## **Nota van Antwoord zienswijzen**

- **Ontwerp Projectplan Waterwet dijkversterking Steyl-Maashoek**
- **Ontwerp besluit leggerwijziging**
- **Ontwerp uitvoeringsbesluiten**

PP.DR68B.18.011

100% versie  
Datum: 14 februari 2022

Figuur 2: piekwaterstanden en afvoeren tijdens het hoogwater van 1926, 1993, 1995 en 2021 [bron: [https://www.enwinfo.nl/publish/pages/183541/211102\\_enw\\_hoogwater\\_2021-dv-def.pdf](https://www.enwinfo.nl/publish/pages/183541/211102_enw_hoogwater_2021-dv-def.pdf)]

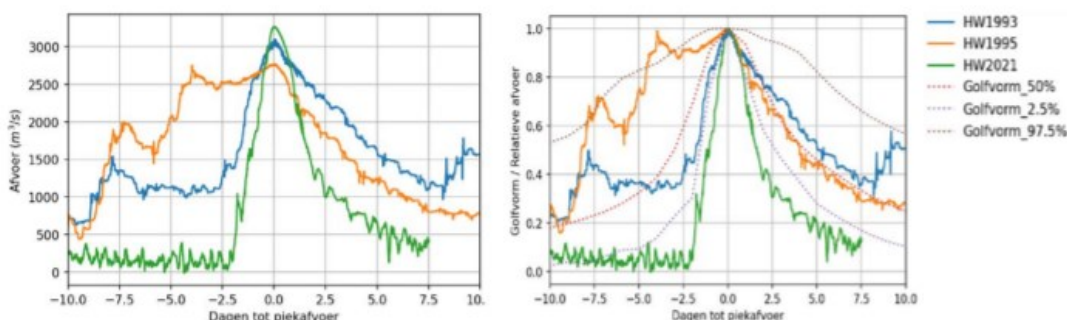
<p>3 V</p>	<p>Door ingrepen in en aan de Maas is tijdens het hoogwater van 2021 de waterstand 70 cm lager dan in de jaren '93 en '95, terwijl er sprake was van een grotere waterafvoer. Dit vraagt om een herberekening van de mogelijke waterstanden omdat deze van invloed zijn op de wenselijke hoogten van de keringen.</p>	
<p>3 A</p>	<p>In uw vraag refereert u aan de uitgevoerde maatregelen ter verlaging van de waterstand en de lessen uit het hoogwater van afgelopen zomer. Eerst een kort antwoord op uw vragen. Daarna een uitgebreidere uiteenzetting om de relatie met het recente hoogwater nader toe te lichten.</p> <ul style="list-style-type: none"> <li>- De uitgevoerde maatregelen ter verlaging van de waterstand (zoals o.a. verbredingen) zijn verwerkt in de waterstanden die voor de ontwerpen worden gebruikt. Hiermee worden deze effecten dus meegenomen en zijn ze verwerkt in het ontwerp van de waterkering.</li> <li>- We leren altijd van opgetreden hoogwaters en nader onderzoek zal volgen. Op dit moment is er echter geen reden om aan te nemen dat sprake zou zijn van een structurele/significante overschatting van de ontwerpwaterstanden bij Steyl (dit omdat sprake was van een bijzondere gebeurtenis – dit wordt hieronder toegelicht). Het waterschap ziet daarom geen reden om de huidige uitgangspunten binnen het project te herzien of te heroverwegen.</li> <li>- Bij het vaststellen van de ontwerpwaterstanden en de uitgangspunten voor de afleiding hiervan is rekening gehouden met alle kennis die in Nederland op het gebied van water(veiligheid) aanwezig is. Periodiek wordt nagegaan of nieuwe kennis beschikbaar is of komt. Bij vrijgave door Rijkswaterstaat van nieuwe hydraulische randvoorwaarden worden deze, voor zover de actuele projectfase dit nog toelaat, geïmplementeerd in dijkversterkingsprojecten. We merken overigens ook op dat nieuwe kennis niet per se tot een gunstigere situatie hoeft te leiden.</li> </ul> <p>Het recente hoogwater heeft in de zomer plaatsgevonden. Dit was zeer ongebruikelijk, de voorgaande hoogwaters vonden immers in de wintermaanden plaats (1926 in januari, 1984 in februari, 1993 in december, 1995 in januari/februari). Dit heeft een belangrijke invloed gehad op het verloop van het hoogwater in het stroomgebied van de Maas. Omdat sprake was van een zomer-hoogwater was de neerslag zeer intensief (zie ook gebeurtenissen en België en Duitsland). Dit heeft geleid tot een zeer gepiekte afvoergolf bij Borgharen (de waterstanden</p>

namen daar snel toe en ook snel weer af). Dit ging veel sneller dan doorgaans wordt verwacht omdat de neerslag normaal gelijkmatiger, over een langere periode, valt. Hierdoor was sprake van een zeer hoge piekafvoer (schatting van 3.260 m<sup>3</sup>/s), maar vielen de waterstanden bij Venlo en verder benedenstroom lager uit. Dit wordt topvervlakking genoemd. Ditzelfde fenomeen, zij het in mindere mate, was te zien in de hoogwaters van 1993 en 1995. In 1993 was de piekafvoer hoger dan in 1995, de afvoergolf was spitsier in 1993 dan in 1995 maar de waterstanden bij Venlo waren in 1993 lager dan in 1995. In andere woorden, omdat de afvoergolf in 1995 breder was dan in 1993, waren de waterstanden bij Venlo in 1995 hoger dan in 1993 terwijl de afvoer lager was. Zie ook onderstaande Figuur 1 en Figuur 2 uit verslagen van het hoogwater van 1995 en 2021.

Met deze variatie in mogelijke gebeurtenissen wordt in de uitgangspunten rekening gehouden. Onderstaande Figuur 3 laat de variatie zien. De 2.5%/50% en 97.5% percentiel<sup>1</sup> golfvorm lijnen beschrijven de bandbreedte van de verwachte afvoergolven die als basis voor het ontwerp gehanteerd worden. De HW1993, HW1995 en HW2021 lijnen tonen de opgetreden afvoergolven. De figuur laat het volgende zien:

- De afvoergolven zijn over het algemeen breder dan in de zomer van 2021 heeft opgetreden. Dit komt omdat hoge waterstanden voornamelijk in de winter plaatsvinden. Omdat dit waarschijnlijker is, wordt hiermee rekening gehouden in het ontwerp. Dit leidt bij eenzelfde afvoer tot hogere waterstanden bij Venlo dan afgelopen zomer hebben plaatsgevonden.

- De afvoergolf in de zomer van 2021 is spitsier dan de 2.5% golfvorm. Dit benadrukt dat de situatie afgelopen zomer voor het Maastraject benedenstrooms van Roermond erg gunstig was. Dit inzicht zou kunnen leiden tot het toekomstig bijstellen van de bandbreedtes. Nader te verrichten onderzoek zou eventueel kunnen leiden tot iets lagere ontwerpwaterstanden. Uit dit nadere onderzoek zou echter ook kunnen blijken dat hoge afvoer en hoge waterstanden, zelfs in de zomer, vaker voorkomen dan we tot nu toe denken. Dit kan vervolgens leiden tot iets hogere ontwerpwaterstanden.

Daarom is op dit moment geen reden om aan te nemen dat sprake is van een structurele of significante overschatting van de ontwerpwaterstanden bij Steyl. Het waterschap ziet daarom geen reden om de huidige uitgangspunten binnen het project te herzien of te heroverwegen.

Figuur 2: piekwaterstanden en afvoeren tijdens het hoogwater van 1926, 1993, 1995 en 2021 [bron: [https://www.enwinfo.nl/publish/pages/183541/211102\\_enw\\_hoogwater\\_2021-dv-def.pdf](https://www.enwinfo.nl/publish/pages/183541/211102_enw_hoogwater_2021-dv-def.pdf)]

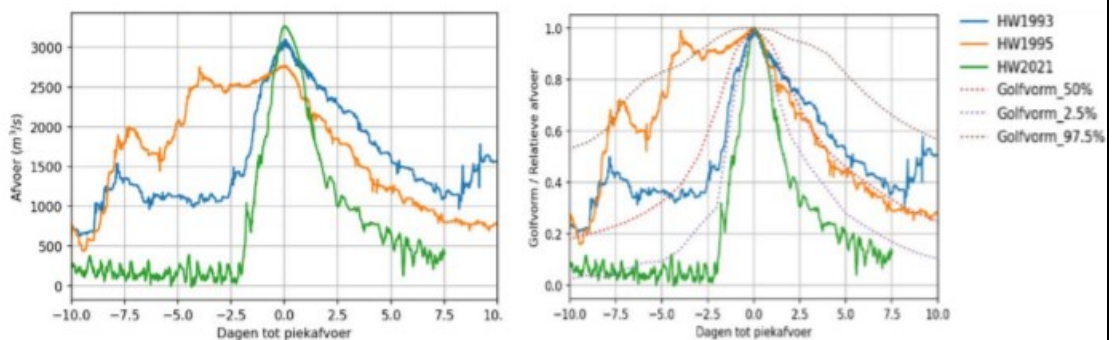
<b>Indiener OPPW 004</b>		
<b>Zienswijze</b>	<b>Beantwoording</b>	
1	<p>Indiener voorziet grote problemen voor de monumentale panden in Maashoek door trillingen die veroorzaakt zullen worden bij het afbreken van de kademuur en het heien van de damwand. Wie staat garant voor scheuren</p>	<p>Waterschap Limburg is zich bewust van de invloed die de uitvoering van de werkzaamheden met zich mee zal brengen. Om die reden wordt bij de beoordeling van de uitvoerende partij uitdrukkelijk rekening gehouden met de wijze waarop overlast en hinder zoveel mogelijk kan worden voorkomen en geminimaliseerd. Het voorkomen en minimaliseren van hinder is daarom meegenomen als zogenaamd EMVI-criterium. De uitvoerende partij wordt hierop beoordeeld en kan door het voorstellen van een bepaalde werkwijze, bijvoorbeeld ten aanzien van het voorkomen van hinder of het minimaliseren van het risico op schade, een gunstigere beoordeling krijgen.</p> <p>Bij selectie van de opdrachtnemer wordt voorts getoetst dat de opdrachtnemer over voldoende ervaring en referenties beschikt voor realisatie van een werk van deze proporties binnen een bebouwde omgeving. Enkel opdrachtnemers met voldoende ervaring en deskundigheid komen in aanmerking. Ook hiermee worden risico's in de uitvoering grotendeels voorkomen.</p> <p>Waterschap Limburg verplicht de nog te selecteren opdrachtnemer overigens middels eisen in het aanbestedingscontract om bij alle woningen / opstallen, die geheel of gedeeltelijk binnen 25 meter vanuit het hart van de nieuwe kering staan, een visuele vooropname, de zogenaamde nulmeting van zowel exterieur als interieur, uit te voeren. Dit is met zoveel woorden ook vastgelegd in paragraaf 6.1 van het projectplan. Buiten deze 25 meter is het aan de aannemer of op basis van de uitvoeringsmethode en de risico contouren een vooropname noodzakelijk is.</p> <p>Wettelijk gezien heeft een opdrachtnemer een opleveringsplicht en een waarschuwingsplicht. De opleveringsplicht betekent dat hij de opdracht die hij heeft aangenomen ook oplevert en wel zodanig dat deze voldoet aan de gegeven opdracht. De waarschuwingsplicht houdt in dat hij geconstateerde tekortkomingen in het ontwerp of in de voorschriften van de opdrachtgever moet melden.</p> <p>Helaas is niet altijd te voorkomen dat tijdens de werkzaamheden schade ontstaat. In het geval dat er ondanks de genomen voorzorgsmaatregelen sprake is van schade veroorzaakt door de opdrachtnemer, kunt u een beroep te doen op de aansprakelijkheid van de opdrachtnemer. Dit is de verplichting dat de veroorzaker van een gebeurtenis de schade dient te</p>

lijnen beschrijven de bandbreedte van de verwachte afvoergolven die als basis voor het ontwerp gehanteerd worden. De HW1993, HW1995 en HW2021 lijnen tonen de opgetreden afvoergolven. De figuur laat het volgende zien:

- De afvoergolven zijn over het algemeen breder dan in de zomer van 2021 heeft opgetreden. Dit komt omdat hoge waterstanden voornamelijk in de winter plaatsvinden. Omdat dit waarschijnlijker is, wordt hiermee rekening gehouden in het ontwerp. Dit leidt bij eenzelfde afvoer tot hogere waterstanden bij Venlo dan afgelopen zomer hebben plaatsgevonden.

- De afvoergolf in de zomer van 2021 is spitsler dan de 2.5% golfvorm. Dit benadrukt dat de situatie afgelopen zomer voor het Maastraject benedenstrooms van Roermond erg gunstig was. Dit inzicht zou kunnen leiden tot het toekomstig bijstellen van de bandbreedtes. Nader te verrichten onderzoek zou eventueel kunnen leiden tot iets lagere ontwerpwaterstanden. Uit dit nadere onderzoek zou echter ook kunnen blijken dat hoge afvoer en hoge waterstanden, zelfs in de zomer, vaker voorkomen dan we tot nu toe denken. Dit kan vervolgens leiden tot iets hogere ontwerpwaterstanden.

Deze topvervlakking is de reden waarom ondanks dat de waterstanden in juli 2021 lager waren dan in 93/95. Omdat in de meeste gevallen sprake is van een hoogwater in de winter is, zijn de omstandigheden zoals in afgelopen zomer zijn opgetreden verminderd representatief voor de ontwerpsituaties. Daarom is op dit moment geen reden om aan te nemen dat sprake is van een structurele of significante overschatting van de ontwerpwaterstanden bij Steyl. Het waterschap ziet daarom geen reden om de huidige uitgangspunten binnen het project te herzien of te heroverwegen.

Figuur 2: piekwaterstanden en afvoeren tijdens het hoogwater van 1926, 1993, 1995 en 2021 [bron: [https://www.enwin.nl/publish/pages/183541/211102\\_enw\\_hoogwater\\_2021-dv-def.pdf](https://www.enwin.nl/publish/pages/183541/211102_enw_hoogwater_2021-dv-def.pdf)]

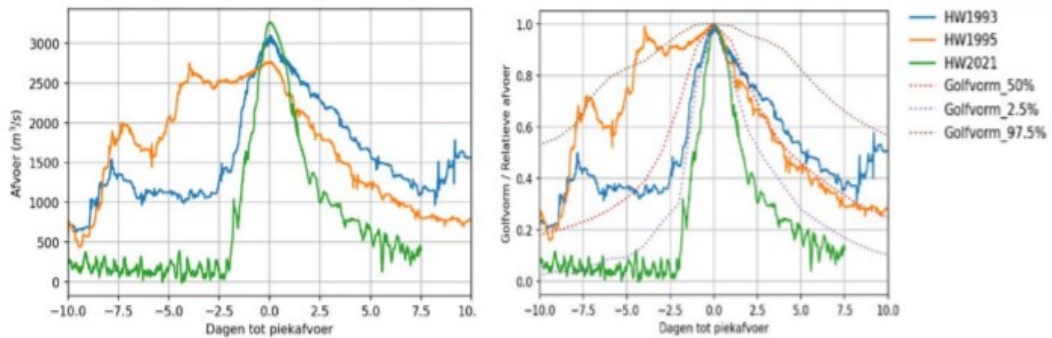
12 V	<p>Door ingrepen in en aan de Maas is tijdens het hoogwater van 2021 de waterstand 70-80 cm lager dan in de jaren '93 en '95, terwijl er sprake was van een grotere waterafvoer. Dit vraagt om een herberekening van de mogelijke waterstanden omdat deze van invloed zijn op de wenselijke hoogten van de keringen. De uitgangspunten zullen opnieuw moeten worden geanalyseerd en daarbij zal proportionaliteit moeten worden betracht. De praktijkmetingen van de zomer 2021 zullen hierbij moeten worden gehanteerd. Indien er wil hierover in detail worden geïnformeerd worden om het goed te kunnen beoordelen.</p>	
12 A	<p>In uw vraag komen meerdere aspecten aan bod:</p>

Figuur 2: piekwaterstanden en afvoeren tijdens het hoogwater van 1926, 1993, 1995 en 2021 [bron: [https://www.enwinfo.nl/publish/pages/183541/211102\\_enw\\_hoogwater\\_2021-dv-def.pdf](https://www.enwinfo.nl/publish/pages/183541/211102_enw_hoogwater_2021-dv-def.pdf)]

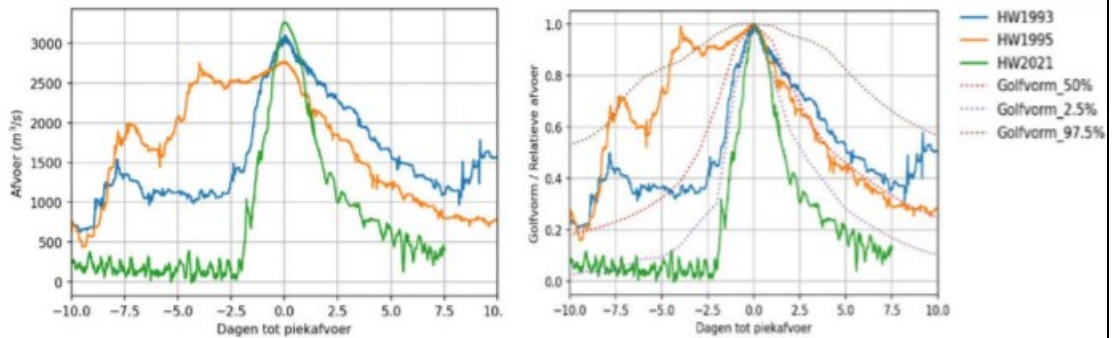
9 V	<p>Door ingrepen in en aan de Maas is tijdens het hoogwater van 2021 de waterstand 70-80 cm lager dan in de jaren '93 en '95, terwijl er sprake was van een grotere waterafvoer. De bereikte waterstand deze zomer was ruim 1.50m onder de tophoogte van de huidige kering. Kijken we naar de nieuwe plannen dan leert een snelle rekensom dat het margeverschil tot de tophoogte van de nieuwe kering ruim 3.00m zou zijn geweest. Dit vraagt om een herberekening van de mogelijke waterstanden omdat deze van invloed zijn op de wenselijke hoogten van de keringen.</p> <p>Indiener eist voorts nadere inzage in de gehanteerde waterstanden/cijfers voor de totstandkoming van de hoogteberekeningen van de nieuwe kering en eist dat deze worden geëvalueerd aan de hand van de laatste, veel lager dan verwachte waterstanden van juli 2021.</p>
